Keuringsverslag van een elektrische laagspanning- en zeer lage spanningsinstallatie

NIET CONFORM

Straatnaam Morckhovenlei
Huisnummer 47
Busnummer 5
Postcode 2140
Gemeente Antwerpen
Land België

Controlebezoek van een huishoudelijke elektrische installatie van voor 1981 volgens (KB 08/09/2019) - AREI Boek 1- hoofdstuk 8.4.3. en 4.2.4.3. en 8.2.1

Afbeelding schakel- en verdeelbord:

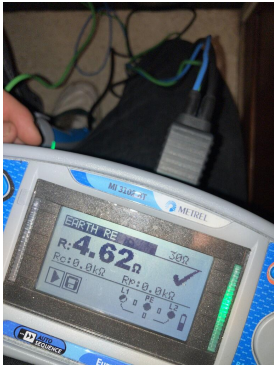
I5.02 De aanduiding van de stroomkringen en/of apparatuur, aansluitklemmen, enz dient aangebracht of vervolledigd te worden. (Boek 1 Onderafdeling 3.1.3.1. en 3.1.3.3.A. en 5.1.6.1)

I5.03 Verdeelbord is niet van klasse I of II. (Boek 1 Onderafdeling 5.3.5.1.A.)

I5.07 Verdeelbord dient vervangen te worden, de beschermingsgraad tegen rechteekse aanraking is onvoldoende. (Boek 1 Onderafdeling 4.2.2.3.)

I6.02 Een algemene differentieelstroombeschermingsinrichting met een nominale stroom (In) van minstens 40A en een gevoeligheid van maximum 300mA dient geplaatst te worden. (Boek 1 Onderafdeling 4.2.4.3. en 5.3.5.1.)

I6.09 (Installaties voor 1/10/1981) Er is geen bescherming door een differentieelstroombeschermingsinrichting met een gevoeligheid van max 30mA voorzien voor contactdozen zonder aardpen. (boek 1 afdeling 8.2.1 punt 6)

Er zijn geen differentieelschakelaars aanwezig
